ALLEGATO N. 2

OSSERVAZIONE N. 1**PROT. N. 25822 DEL 16/06/2020****RICHIEDENTI: società Immobiliare 4B s.r.l. e società Almara s.r.l.****IDENTIFICAZIONE CATASTALE : Foglio n.36 , mappali n.183-531-922-1182(ex340)-1183(ex340)-198-341-177-1180(ex176)-1181.****SECONDO IL P.R.G. : Sottozona C2 di Espansione P.S. N.5 Parco del Lusenzo, Sottoprogetto n.2 – Ghezzi.****SINTESI RICHIESTA:**

OSSERVAZIONE N.2

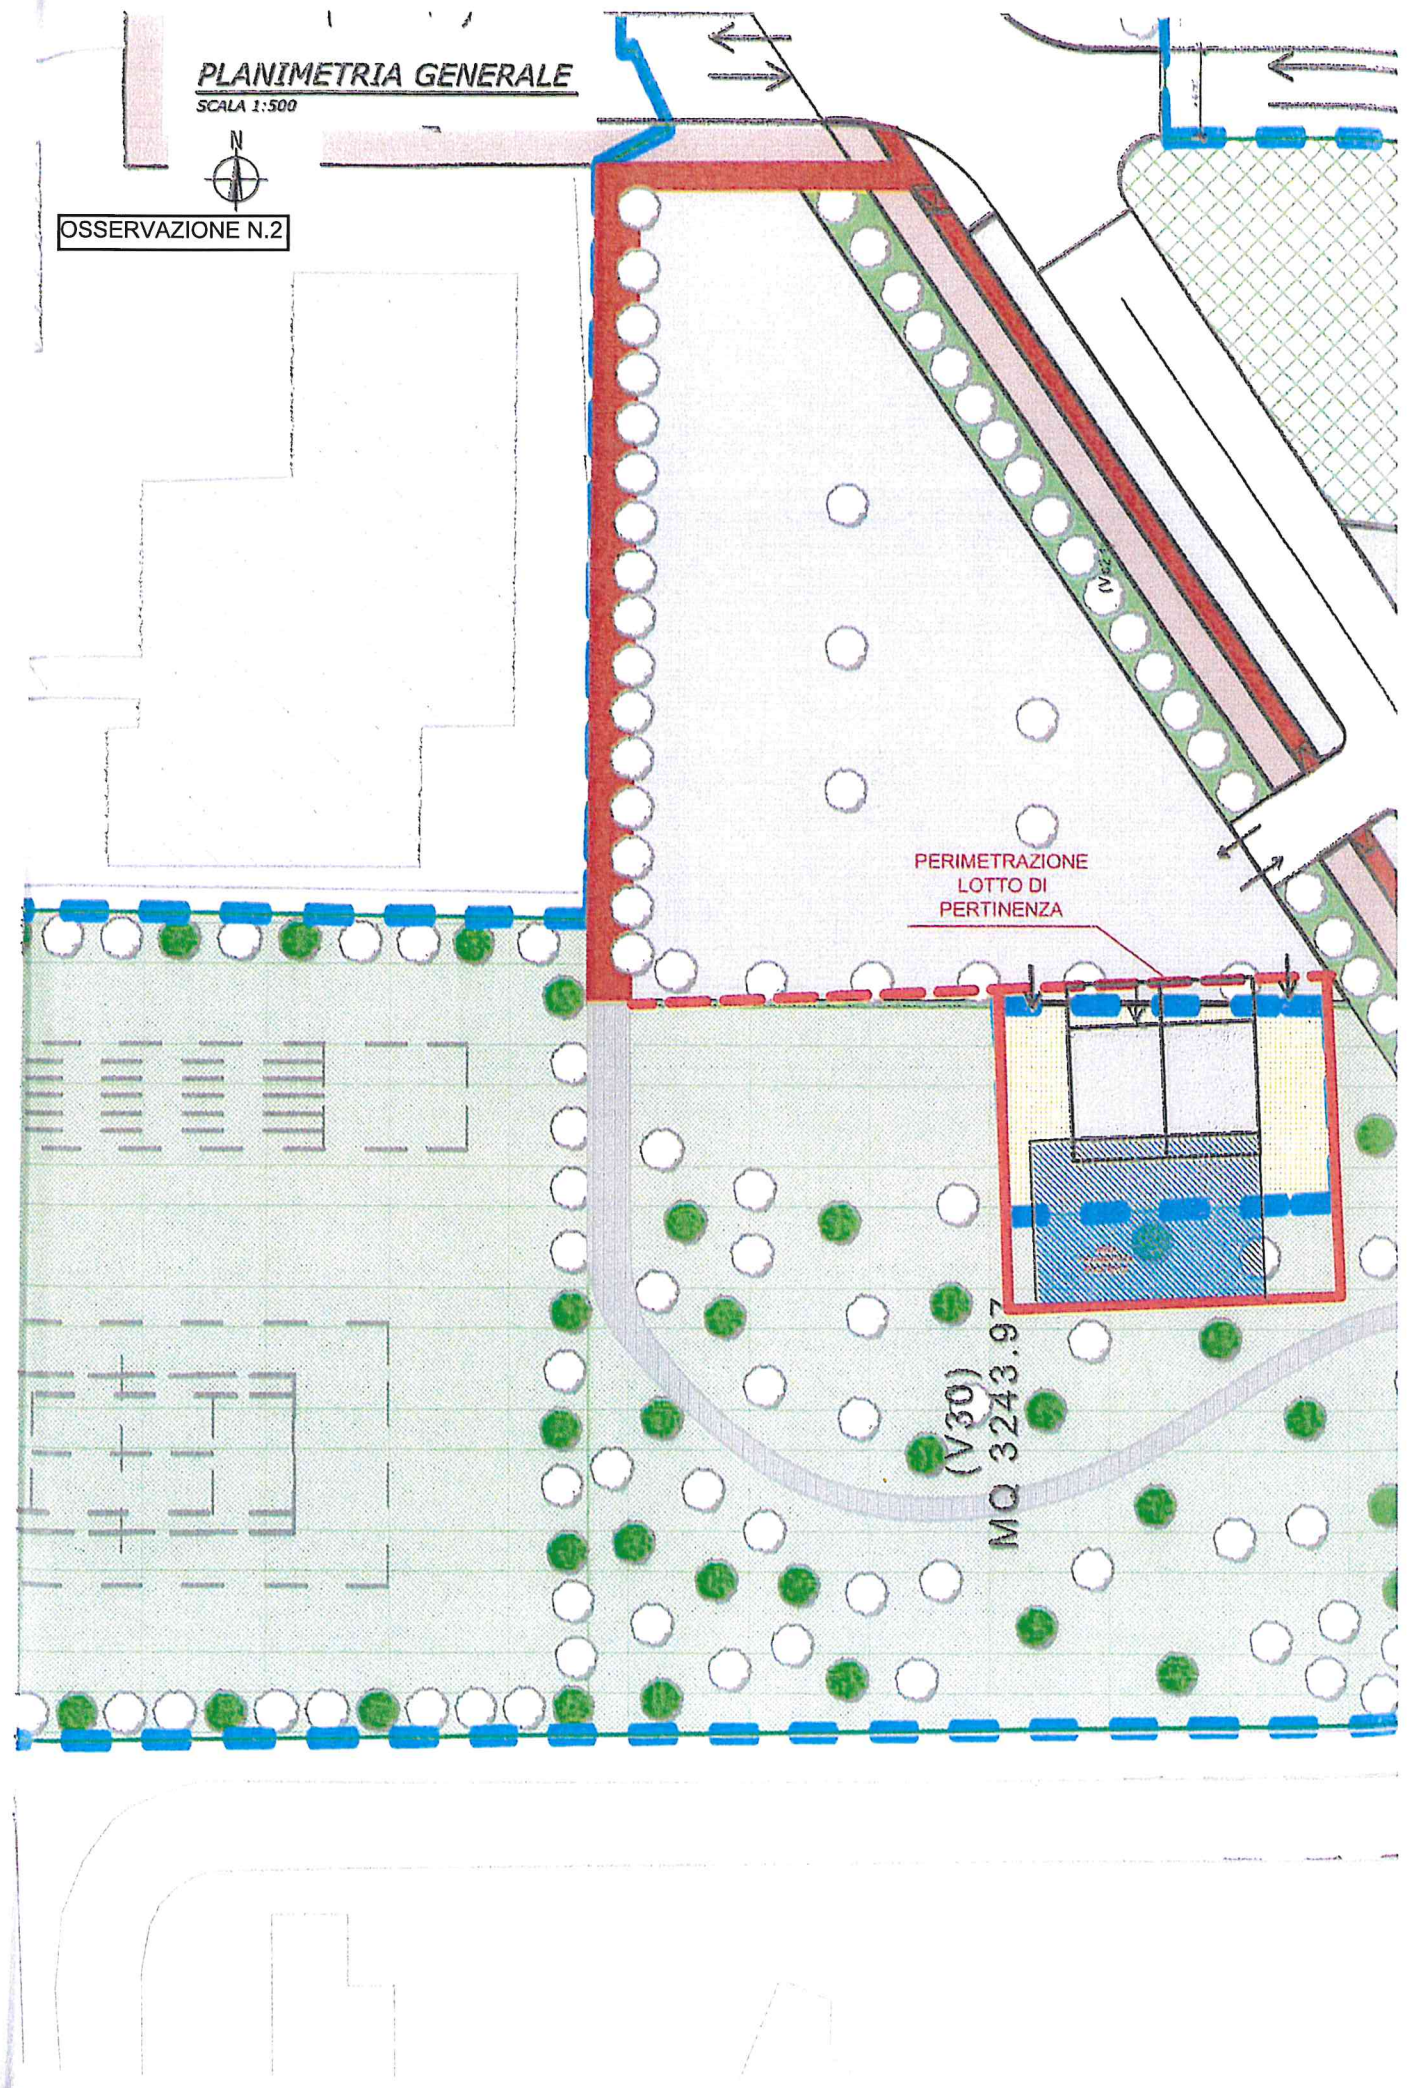
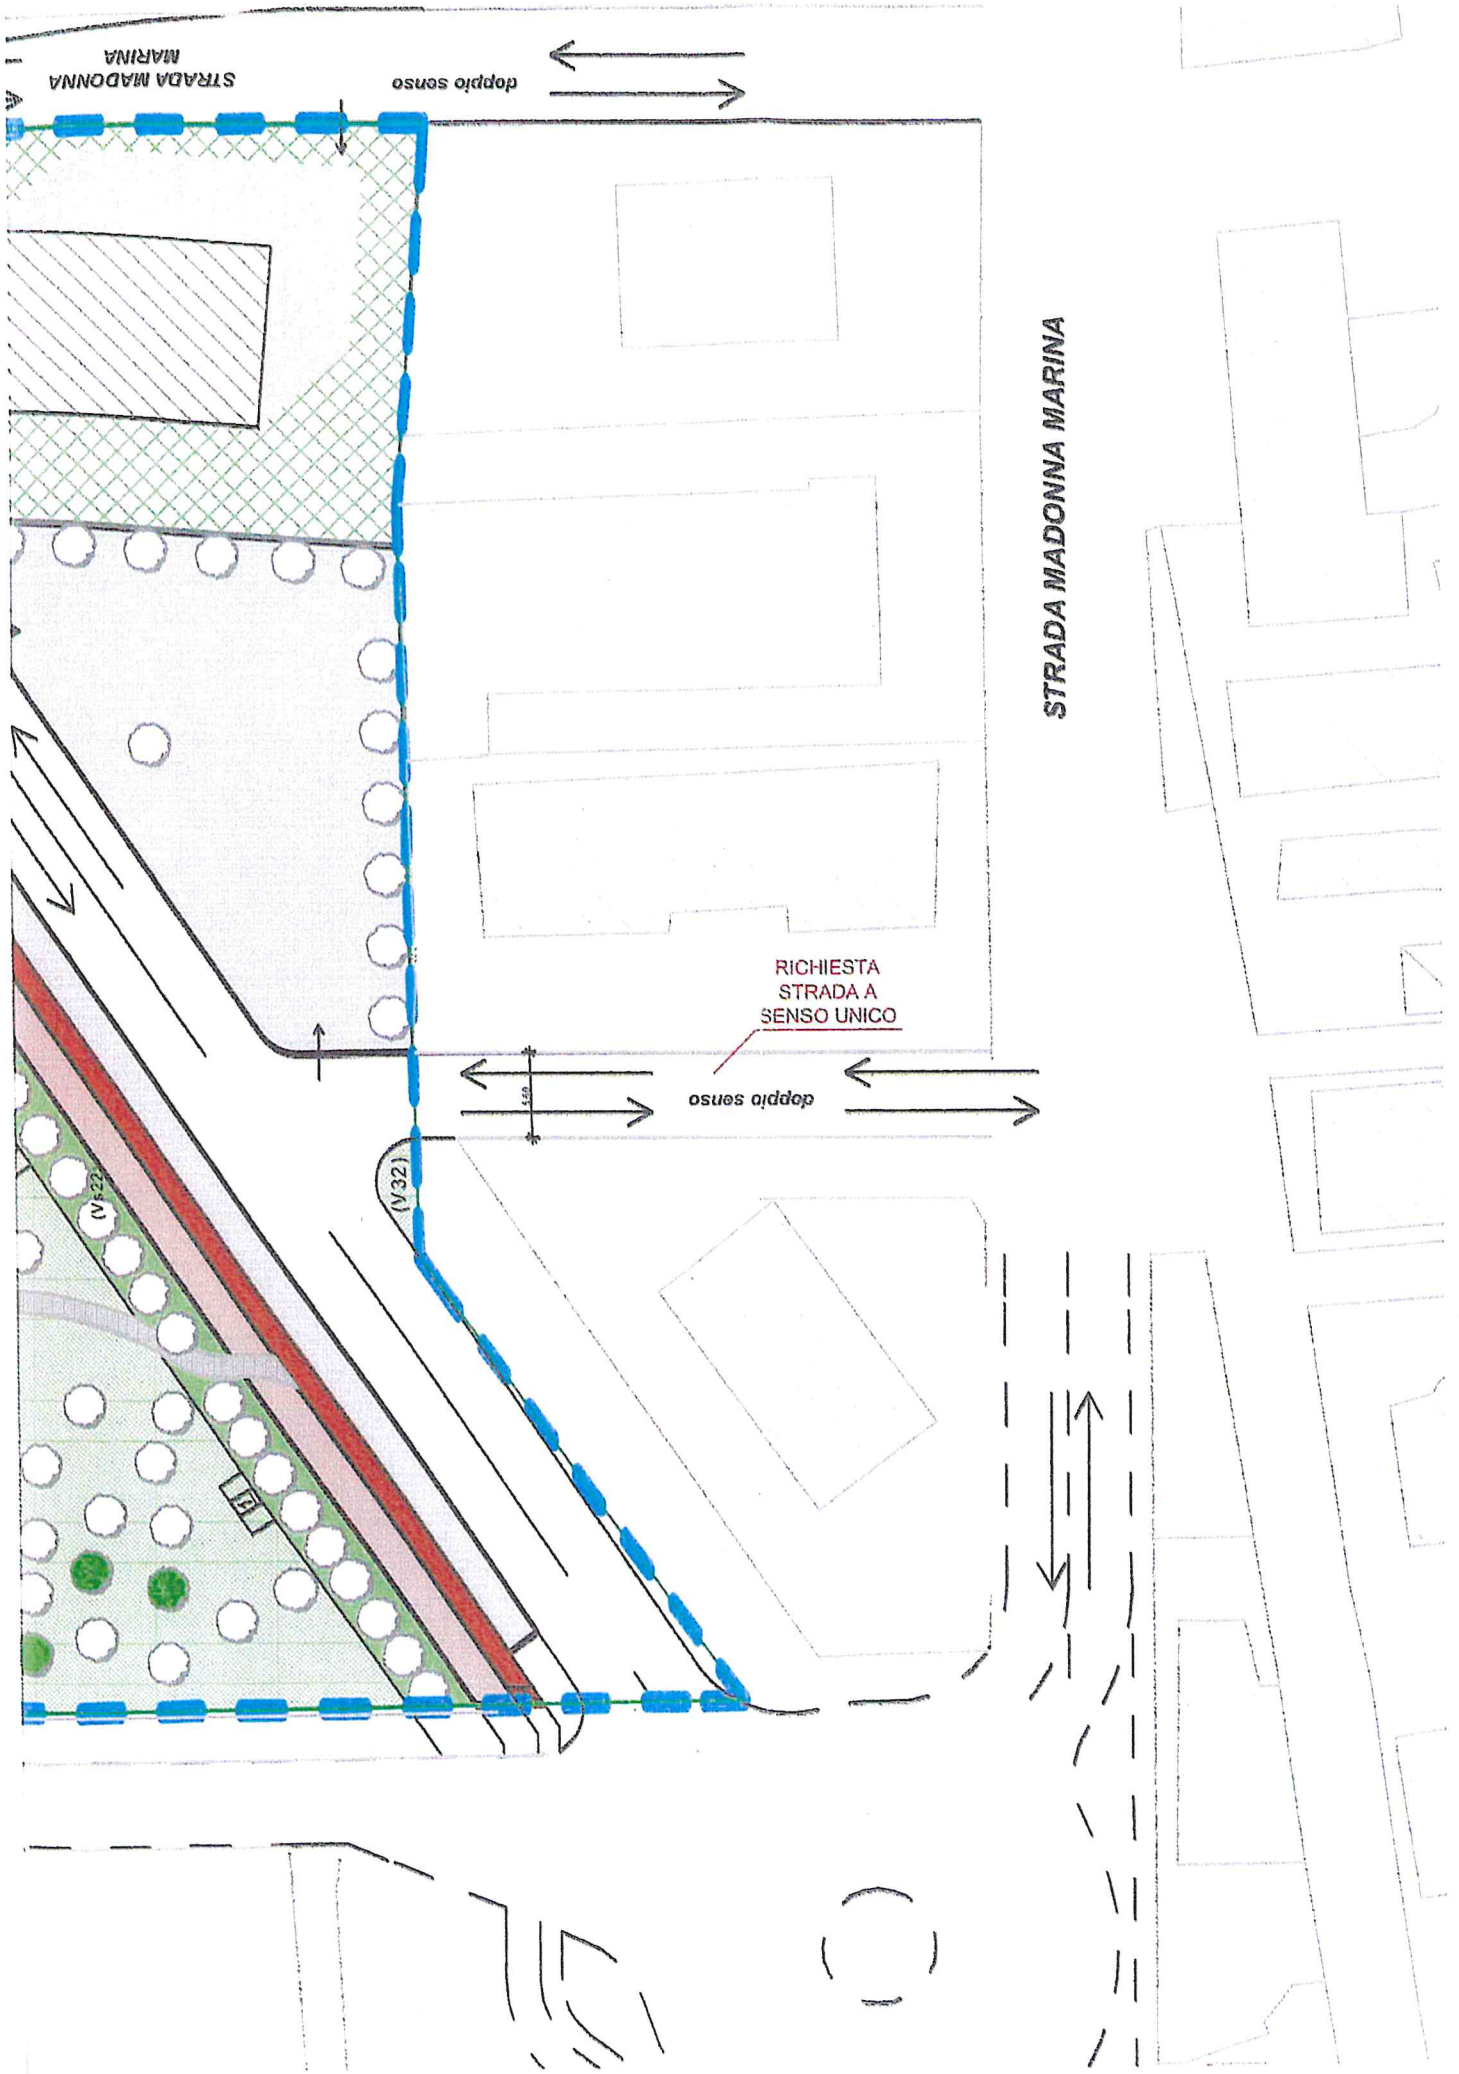
L'osservazione evidenzia alcune incongruenze cartografiche e/o scelte progettuali che si articolano in quattro punti :

1. L'unità immobiliare ha accessi a sud perciò si chiede che gli ingressi, sia pedonali che carrai, siano previsti per unità immobiliare lateralmente all'edificio;
2. L'area pertinenziale attuale a sud è strettamente indispensabile per permettere la movimentazione di automezzi pertanto si chiede che detta area sia mantenuta ad uso privato;
3. L'area adibita a corte verso nord dell'edificio è stata, visionata la documentazione cartografica, posta all'interno della perimetrazione del P.U.A., pertanto si chiede che la stessa venga stralciata e mantenuta di pertinenza dell'abitazione nella sua totalità;
4. La strada privata di accesso al fabbricato negli elaborati di progetto risulta a doppio senso di marcia. Si chiede che tale strada sia prevista a senso unico e dotata di idoneo marciapiede quanto meno sul lato nord, il tutto per permettere l'uscita in sicurezza dei fabbricati esistenti.

Accoglibili (previa verifica della proprietà) i punti nn.1-2-3 in quanto evidenzia alcune apparenti lacune cartografiche, non accoglibile il punto n.4 perché in accoglimento dell'osservazione n.4 la viabilità rimarrà esterna al P.U.A..

OSSERVAZIONE N.4

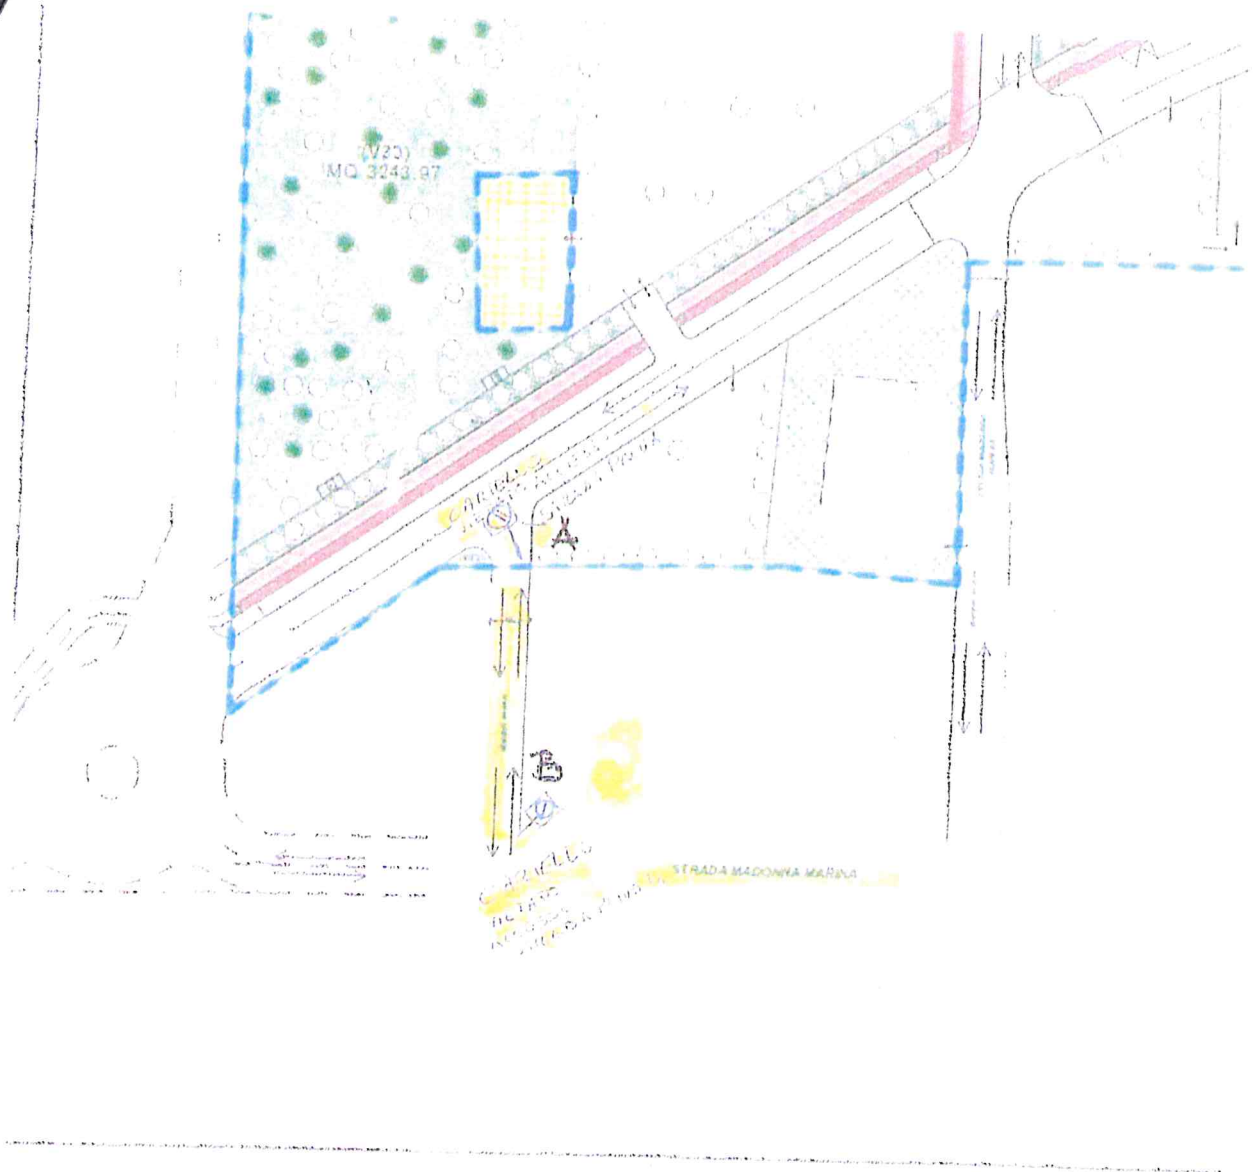
L'osservazione evidenzia alcune criticità sotto l'aspetto viabilistico.

La scelta di collegare la strada utilizzata dai frontisti, attualmente a fondo cieco, a Strada Madonna Marina rendendola a doppio senso di marcia non appare accettabile in quanto la strada è di dimensioni ridotte con difficoltà di costruzione di un marciapiede. Tale scelta appare condivisibile solo posizionando due cartelli, nelle stremità della via, con indicato strada privata ad uso residenti., diversamente la strada dovrebbe rimanere chiusa come è attualmente.

Tale richiesta trova accoglimento sistemando la segnaletica ed armonizzandola con l'intero contesto in quanto trattasi di opere fuori ambito ma necessarie per l'innesto su Strada Madonna Marina dagli osservanti. La strada non darà accesso alla nuova strada di progetto e la manutenzione sarà a carico dei residenti.
